美浜3号炉－特別点検（原子炉容器）－2 rev2

タイトル	中間胴に係る非破壊試験（UT）記録が、適切な探傷等により得られた結果であることを示す記録（キャリブレーション（中間、探傷後の感度確認も含む。）、対比試験片、探傷速度、位置評定装置の精度を考慮した走査範囲の設定、要員の力量、エコーの評価等）を提示すること。
説明	<p>炉心領域の内、中間胴（長手溶接継手含む）の各記録を以下に示す。</p> <ul style="list-style-type: none">・キャリブレーション（感度校正方法）及び対比試験片 感度校正方法および対比試験片の形状を『超音波探傷試験（UT）記録』（添付1）に示す。 探傷感度の感度確認は、対比試験片を使用し、探傷開始前と探傷完了後に感度確認を行っている。感度校正の感度確認結果を『感度校正結果表』（添付2） また、探傷期間中には、装置に搭載した簡易試験片（横穴とスリット）を使用し、探傷中に感度変化が無いことを中間感度校正として自主的に確認している。中間感度校正の感度確認結果を『中間感度校正結果表』（添付3）に示す。・探傷器の性能 JEAC4207-2008に準じて、超音波探傷器の性能を確認している。（添付4） 性能確認時の探触子は、JIS Z 2352-1992に準じた垂直探触子を使用している。・エコーの評価 エコーの評価は容器探傷記録および解析図（添付5）に示す。斜角法では距離振幅曲線の20%を超える記録すべきエコーは検出されていない。垂直法で検出された記録レベルを超えるエコーは、全て母材部で検出されており、圧延された板材に特徴的な母材偏析部による不連続部エコーと評価している。なお、板材に対する垂直法の判定方法は設計・建設規格PVB-2421(1)に規定されており、底面からの反射波をもとに感度校正に用い、底面エコーが消失する範囲が75mmまたは1/2t（tは板厚）のいずれか大きい方の直径におさまることを判定基準としている。今回の特別点検で適用した垂直法は、JEAC4207に従い校正試験片（横穴）により感度校正を行っているが、検出したエコーのDAC20%の指示長さを保守的に底面エコーが消失する範囲と見なしたとしても設計・建設規格の判定基準に対して十分小さく、設計・建設規格に適合しているものと判断している。・探傷速度および位置標定装置の精度を考慮した走査範囲の設定 探傷速度、走査範囲の実績は設定・実績探傷速度及び探傷範囲（マニピュレータ作動範囲）確認表に記載している。（添付6） （添付資料のうち、RV胴部円周方向のθ軸は、角度表記を100倍して記載している。） 探傷速度は150mm/s以下としている。 探傷時の走査範囲は、位置標定精度に装置の製作精度等を考慮した範囲について、探傷している。位置標定装置の概要と精度を添付7に示す。

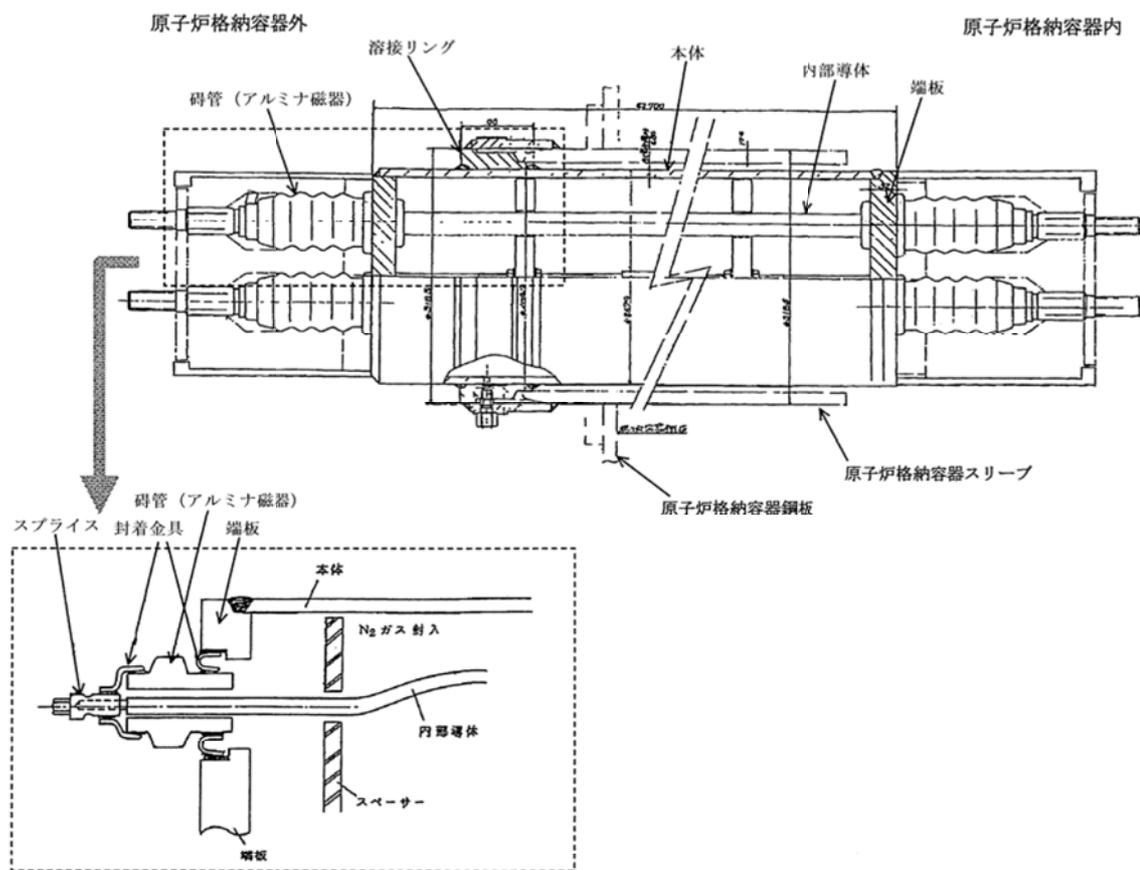
タイトル	ブッシング型電気ペネトレーションの製造メーカ、構造及び使用材料について。 (4-3.3-17頁)
説明	<p>美浜3号炉のブッシング型電気ペネトレーションの製造メーカは、 である。</p> <p>構造図を添付-1に示す。</p> <p>使用材料は以下の通りである。</p> <ul style="list-style-type: none">・ 碍管：アルミナ磁器・ 端板：ステンレス鋼・ 封着金具：ニッケル合金・ スプライス：銅・ 溶接リング：炭素鋼 <p style="text-align: right;">以 上</p>
